Ref: DU-432/2014 "CERRO ALARKÉN" (SECCIÓN G - MACIZO 35 - Parcela 6)

MEMORIA DESCRIPTIVA

RESUMEN DE OBSERVACIONES A LAS PRESENTACIONES DE CERRO ALARKÉN Y SU ESTADO ACTUAL

DETALLE A | PLANTA

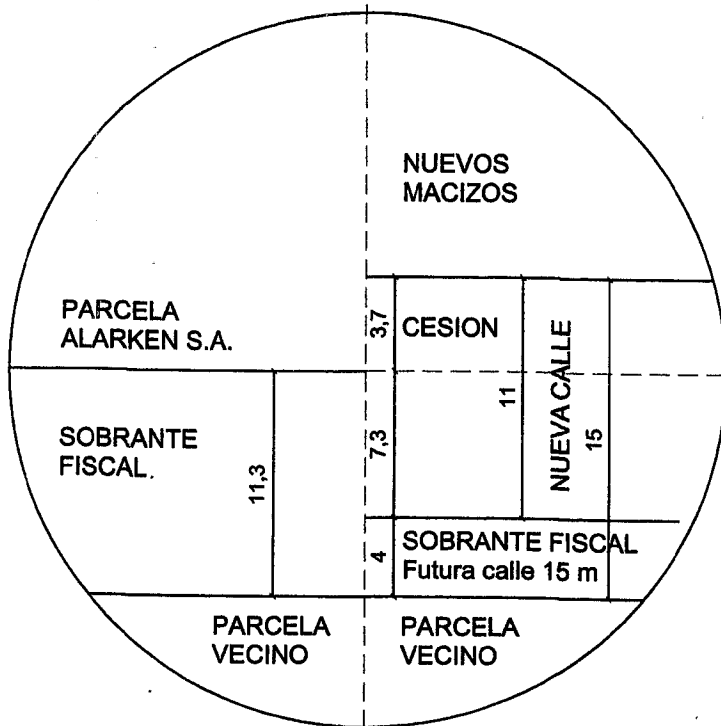
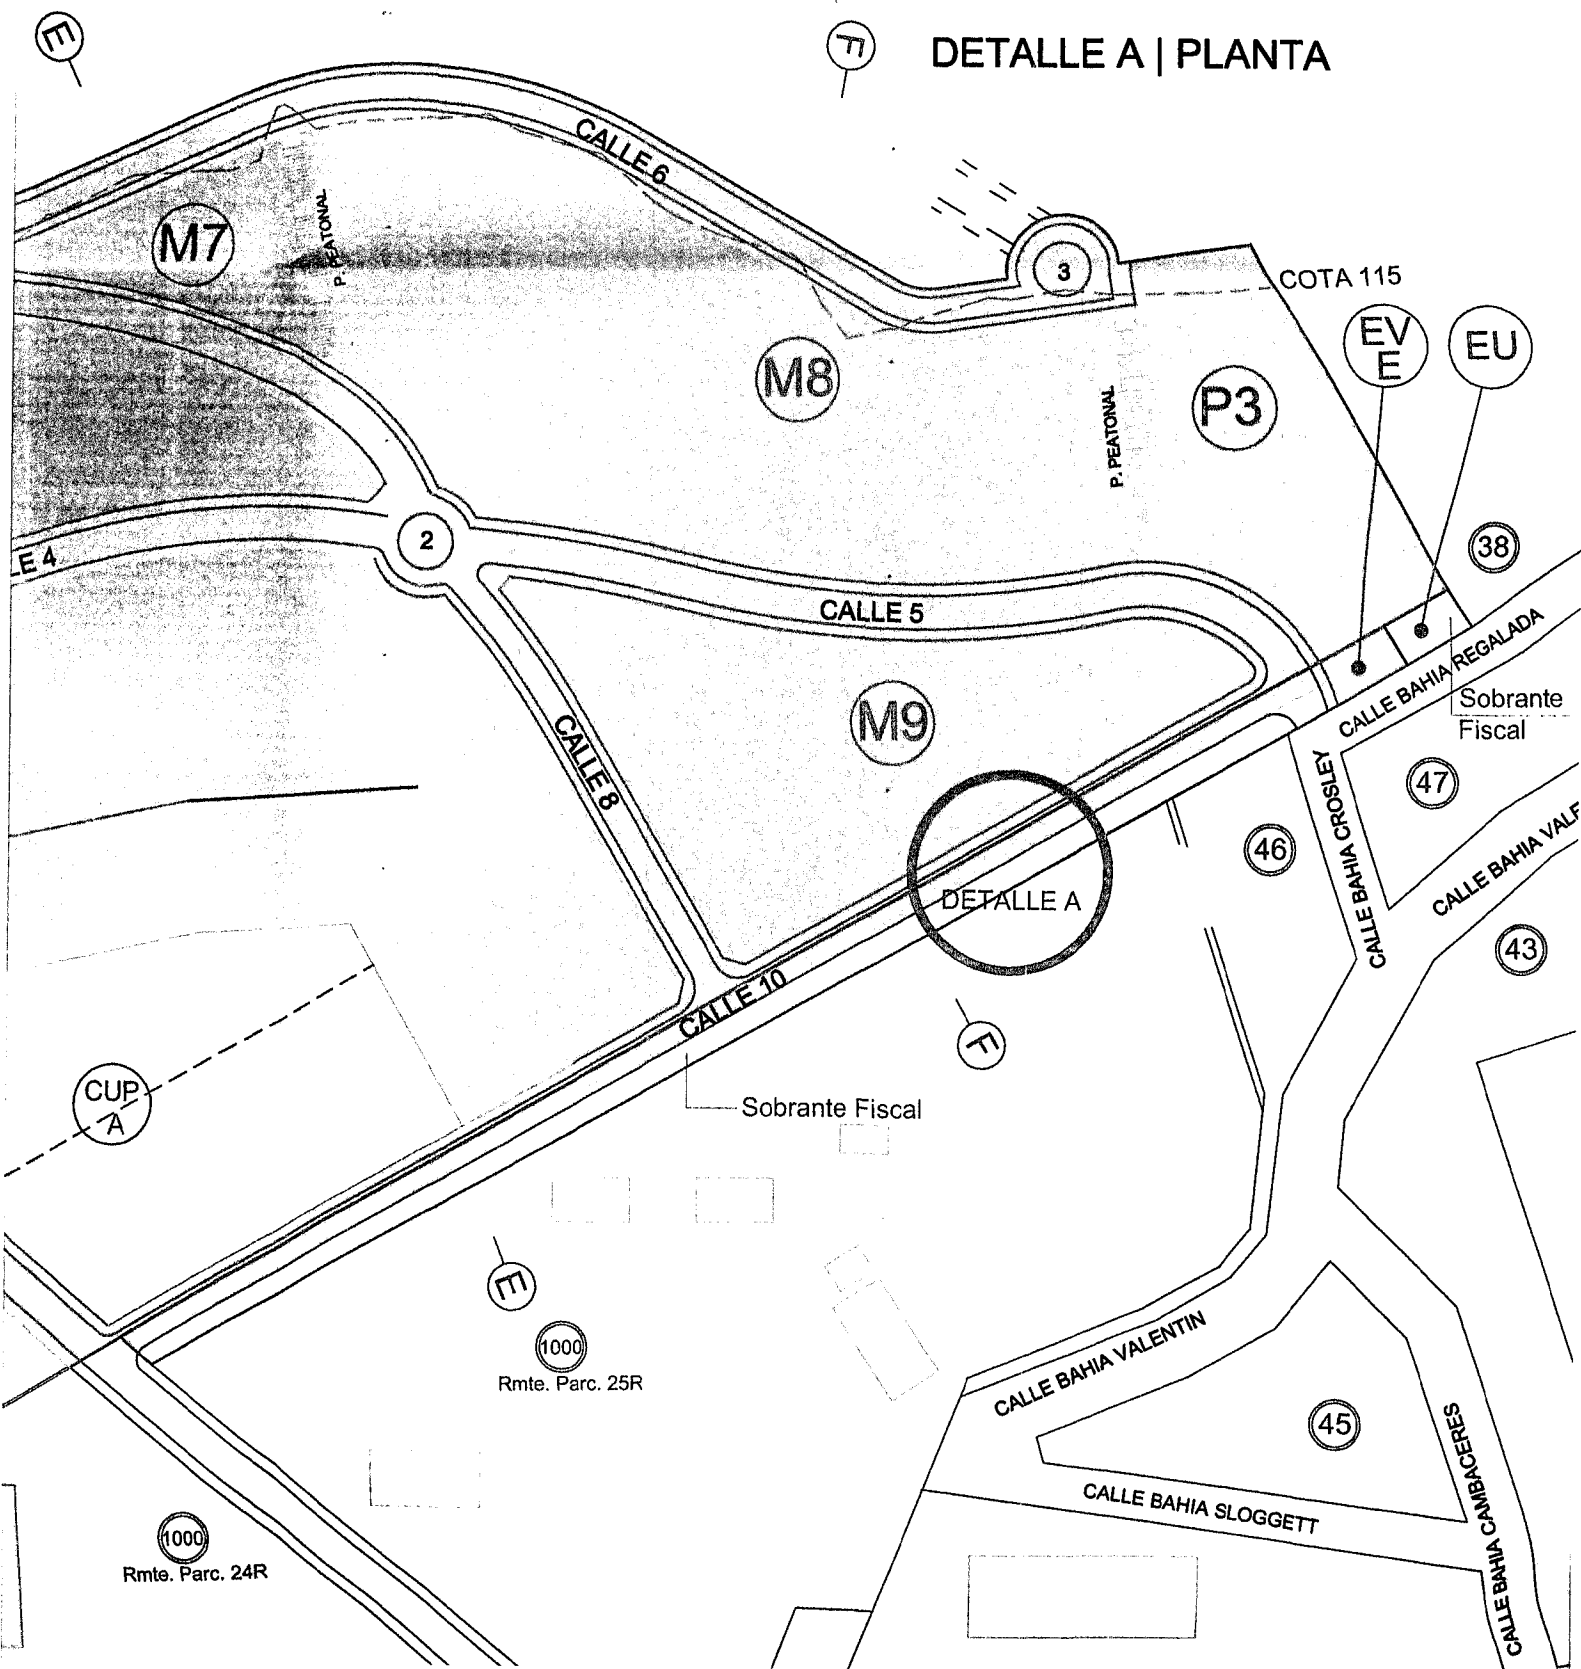
7. Se sugiere que el final de la Calle 6 concluya con un retome y conexión con un pasaje peatonal.
 8. Se advierte que la aprobación de la afectación del sobrante fiscal a nuevos usos (calle, espacios verdes, etc) le corresponde al Concejo Deliberante.

Alarkén ha tomado en consideración esta observación y ha modificado la ubicación y conformación de la rotonda en la que finalizará la Calle 6, previendo su continuidad tanto con un pasaje peatonal hacia abajo (vinculando con Calle 5), como así también con una futura calle hacia arriba (a diseñarse al momento de proponer urbanización sobre cota 115).
